**DEMANDE DE RENSEIGNEMENTS N° 2 DE LA RÉGIE DE L'ÉNERGIE (LA RÉGIE) RELATIVE À LA
DEMANDE D'ADOPTION DE LA NORME TPL-001-5.1(LA NORME) (LA DEMANDE)**

CHAMP D'APPLICATION DE LA NORME TPL-001-5.1

(ii) Le Coordonnateur propose les délais de mise en application suivants pour la Norme :

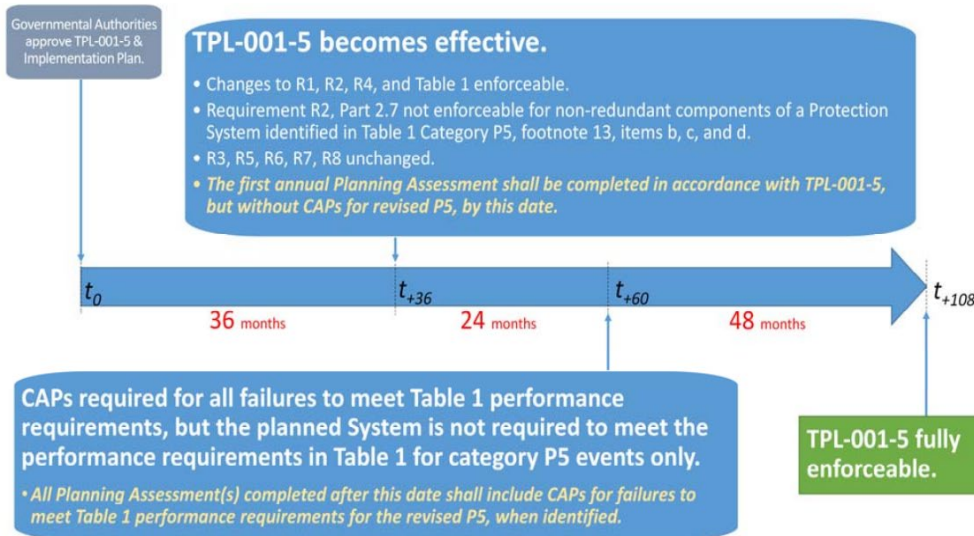
- 5.1 Dans la description de l'exception relative à l'exigence E2.7 de la Norme à la première étape de la référence (iii) et dans le tableau de la référence (ii), veuillez justifier l'ajout de l'item « a » de la note de bas de page 13 du tableau 1 de la Norme, alors que le Plan de mise en œuvre de la NERC ne fait référence qu'aux items « b », « c » et « d » de la note de bas de page 13 pour cette même exception (référence (iv)).

- 5.2 Veuillez commenter l'opportunité de réduire le délai de mise en vigueur de la Norme de 36 à 12 mois puisque, selon la référence (i), cela représente un « *impact faible pour le Planificateur* », « *s'inscrit dans une optique d'efficacité réglementaire* » et que « *plusieurs nouvelles versions de la Norme pourraient être déposées à la Régie dans un horizon de cinq (5) ans* » et ce, même si la Régie ne devait pas donner suite à l'étude du Planificateur sur l'élargissement du champ d'application au RTP de la Norme. Dans l'affirmative, veuillez modifier le tableau de la référence (ii) en conséquence.
